Auswertung des „Stresstest“ in Bezug auf die Belange des S-Bahn-Verkehrs in der Region Stuttgart

Bündnis 90 / Die Grünen
im Verband Region Stuttgart (VRS)
Kronenstraße 25
D-70174 Stuttgart

kbr-Projekte*

Bild 3: Abhängigkeiten im S-Bahn-Netz. Beispiel S4-S40-S3

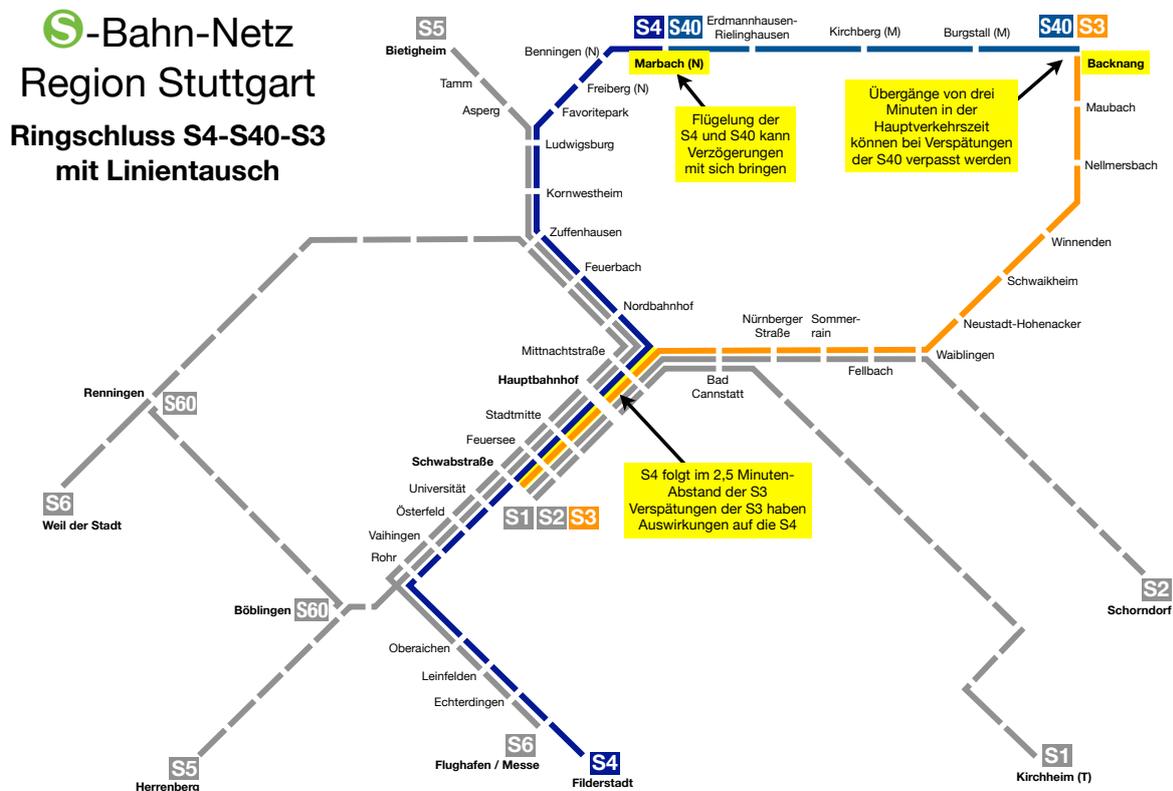
In der Folge kommt es dann durch diese Verschiebungen im Fahrplan mit der Konsequenz von hohen Empfindlichkeiten gegenüber Verspätungen auch noch zu zusätzlichen Abhängigkeiten auf der S60 und der S40. Bei beiden Linien ist ein Flügelungskonzept vorgesehen, so dass Zeitpuffer einzuplanen sind und direkte Abhängigkeiten auch bei den Fahrzeugumläufen existieren.

Alleine anhand dieser Beispiele zeigt sich, wie empfindlich hier die S-Bahn reagiert. Folgerichtig präferiert man aktuell den Linientausch, wozu SMA im Audit anmerkt:
